Diskussionspapier „Radlösung – Getreidemarkt“

Kritisieren ist einfach, wirkliche Verbesserungsvorschläge erfordern Kreativität, Mut und Durchsetzungsfähigkeit. Ein Team des Forschungsbereichs für Verkehrsplanung und Verkehrstechnik der TU Wien rund um Ulrich Leth, Tadej Brezina und Michael Schumich hat 3 Vorschläge erarbeitet.

1) Vorschlag und Argumentation der Wr. Grünen

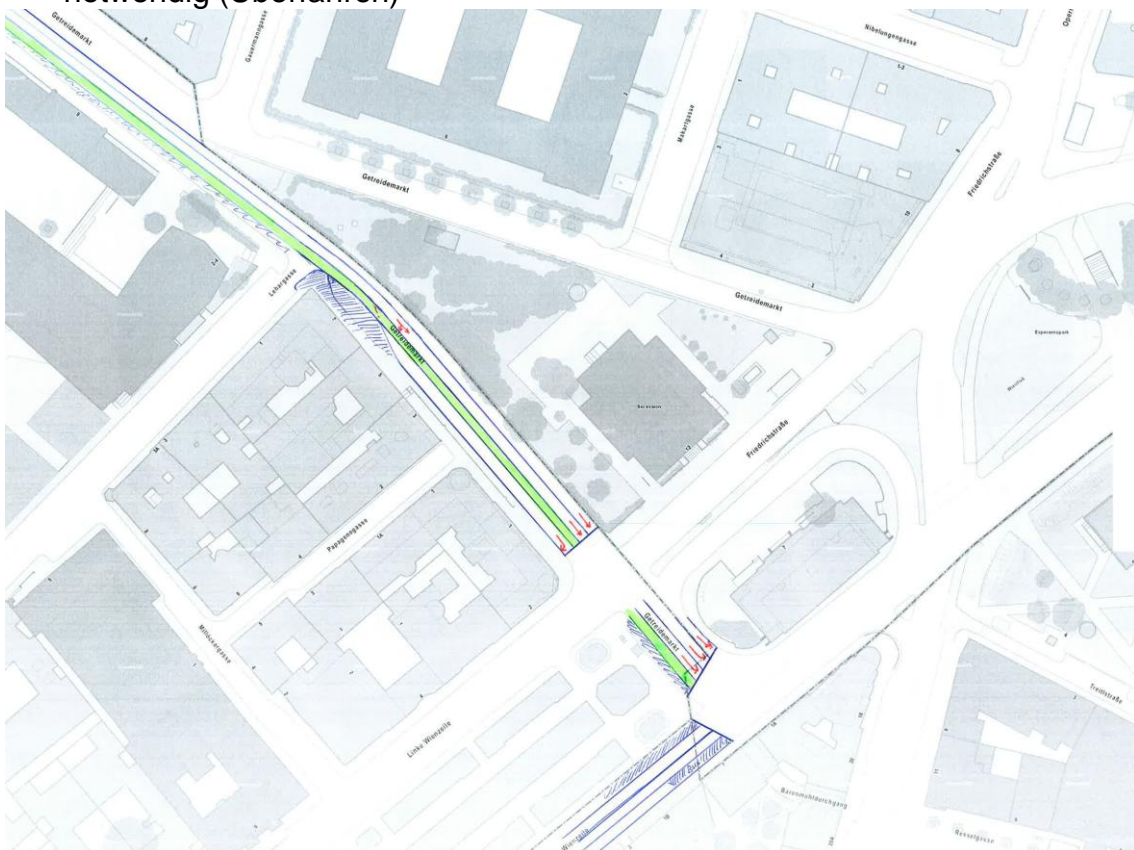
Problembereiche:

- hohe Kfz-Geschwindigkeiten im Radfahrstreifen-Verschwenkungsbereich (bergab, 3-spurig)
- „vorgetäuschte“ Sicherheit – RF hat zwar Vorrang, wird aber zweifellos von Kfz missachtet werden
- Rückstau von der Kreuzung Getreidemarkt / Li. Wienzeile auf den Radfahrstreifen
- Konflikt zw. RF > Treitlstraße und Kfz-Abbiegern Re. Wienzeile > Operngasse bleibt bestehen

2.1) Vorschlag IVV-1: gesicherte Radfahrstreifen-Verschwenkung

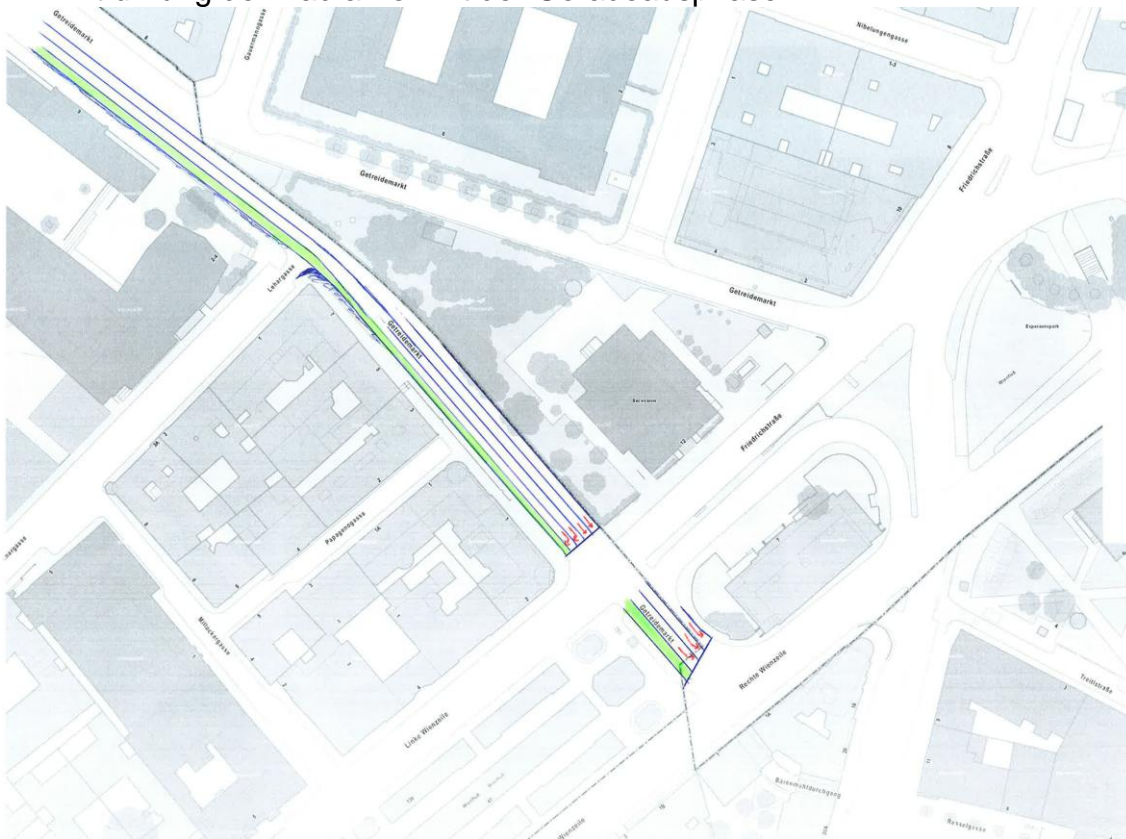
- Verlängerung und Verbreiterung des bestehenden Radfahrstreifens bis Li. Wienzeile
- Getreidemarkt zwischen MaHü und Lehargasse 3-spurig (2 geradeaus, 1 Radfahrstreifen), zwischen Lehargasse und Li. Wienzeile 4-spurig (2 geradeaus, 1 Radfahrstreifen, 1 Rechtsabbieger) + ev. Parkstreifen rechts
- bauliche Trennung (ev. Stuttgarter Schwelle) des RFS bis nach Lehargasse notwendig (Überfahren)

- keine „Verschwenkung“ des Radfahrstreifens, sondern Parallelführung über die Kreuzung Lehargasse, dann Verschwenkung der Abbiegespur
- RF sind im Sichtfeld der Kfz
- Entflechtung der Kreuzung Lehargasse von der Führung des RFS

- Konflikt zw. RF > Treitlstraße und Kfz-Abbiegern Re. Wienzeile > Operngasse wird nicht gelöst

2.2) Vorschlag IVV-2: Ampelregelung

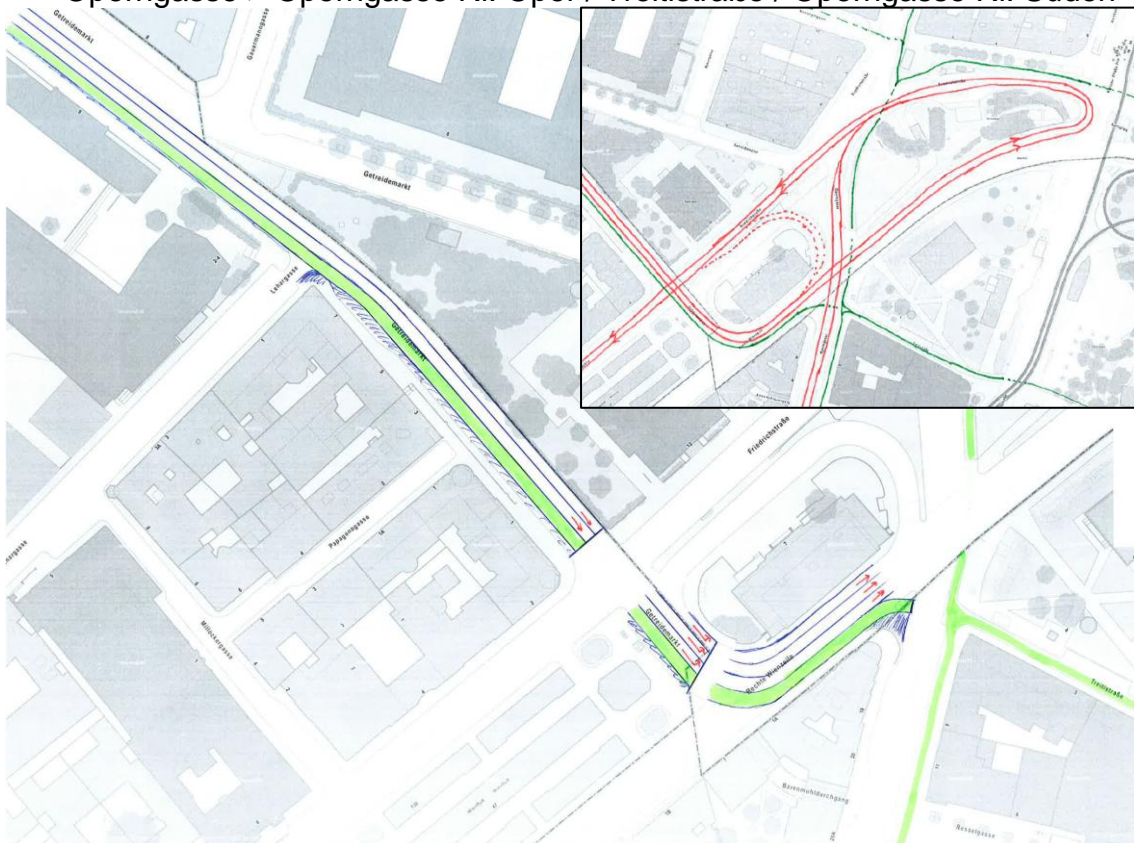
- Verlängerung und Verbreiterung des bestehenden Radfahrstreifens bis Li. Wienzeile
- Getreidemarkt zwischen MaHü und Lehargasse 3-spurig (2 geradeaus, 1 Radfahrstreifen), zwischen Lehargasse und Li. Wienzeile 4-(bzw. 5-)spurig (2 geradeaus, 1(2) Rechtsabbieger, 1 Radfahrstreifen)
- bauliche Trennung des RFS über die gesamte Länge sinnvoll
- Ampelregelung – eigene Rechtsabbiegerphase Getreidemarkt > Li. Wienzeile, Mitführung der Radfahrer mit der Geradeausphase

- keine „Verschwenkung“ des Radfahrstreifens, sondern Führung am Straßenrand, keine Kreuzung mit Kfz-Spuren notwendig

- Konflikt zw. RF > Treitlstraße und Kfz-Abbiegern Re. Wienzeile > Operngasse wird nicht gelöst
- Ampelphase für Radfahrer geradeaus ist kürzer als für KFZ geradeaus, da sie um die Rechtsabbiegerphase der PKW verkürzt wird
